Mission régionale d'autorité environnementale

**Avis de la mission régionale
d'autorité environnementale
Hauts-de-France
sur le projet de parc éolien du Riot de la ville
sur les communes de Marez et Busigny (59)
Étude d'impact de novembre 2020**

n°MRAe 2023-7012

AVIS n° 2023-7012 rendu le 15 mai 2023 par délégation de
la mission régionale d'autorité environnementale Hauts-de-France

Carte de présentation du projet (étude d'impact, page 237)

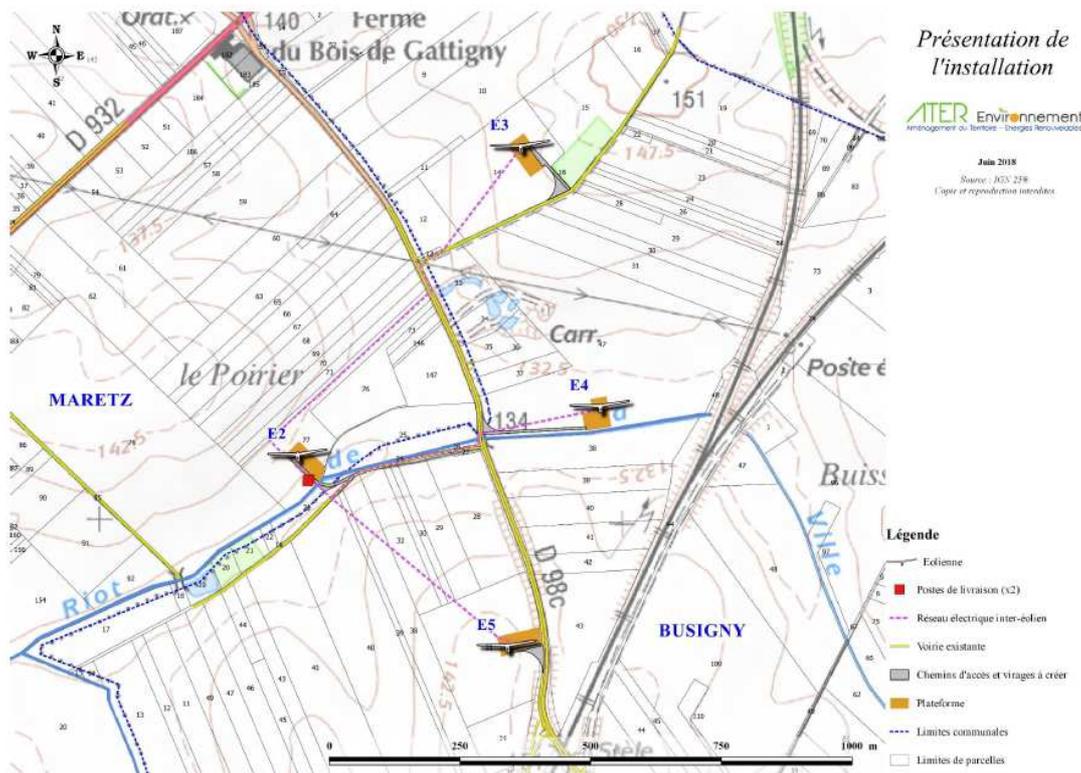
Le parc éolien comprend également la création de deux postes de livraison au pied de l'éolienne E2, ainsi que des plateformes de montage et la réalisation et le renforcement de pistes d'accès. Le dossier indique page 253 de l'étude d'impact une emprise maximale de 8 882 m² (surfaces des plateformes et postes de livraison). La superficie des chemins à créer n'est pas indiquée et n'a pas été rajoutée à l'emprise totale.

L'autorité environnementale recommande de préciser quelle sera l'emprise totale du projet en incluant la superficie des pistes d'accès.

Carte d'implantation des parcs éoliens autour du projet (source : étude_expertise_paysagère, page 28)

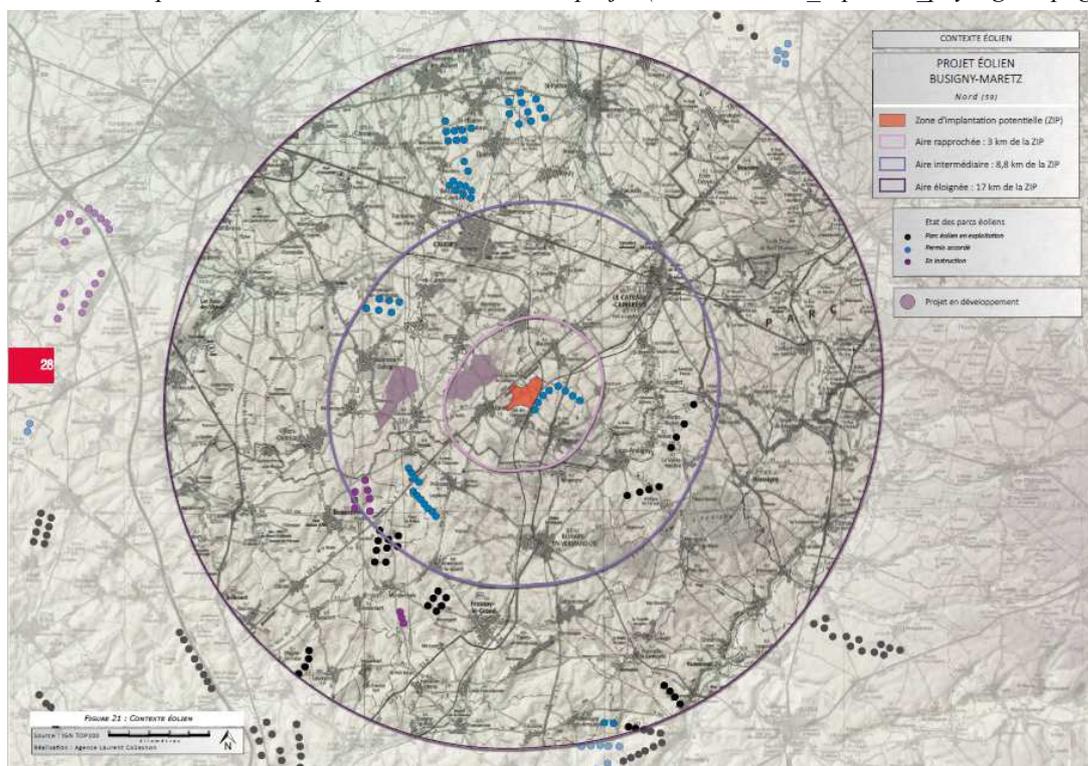
- sept parcs pour un total de 33 éoliennes en fonctionnement ;
- 11 parcs pour un total d'au moins 55 éoliennes autorisées ;
- deux parcs pour un total de 10 éoliennes en cours d'instruction.

Ce contexte éolien n'est cependant pas à jour, des parcs éoliens instruits, autorisés ou construits n'y figurent pas. Comme les parcs éoliens autorisés de la société « parc éolien le grand arbre » sur la commune de Solesmes, ou construit de la société « parc éolien du Catésis » sur la commune de Reumont, etc.

L'autorité environnementale recommande d'actualiser le contexte éolien.
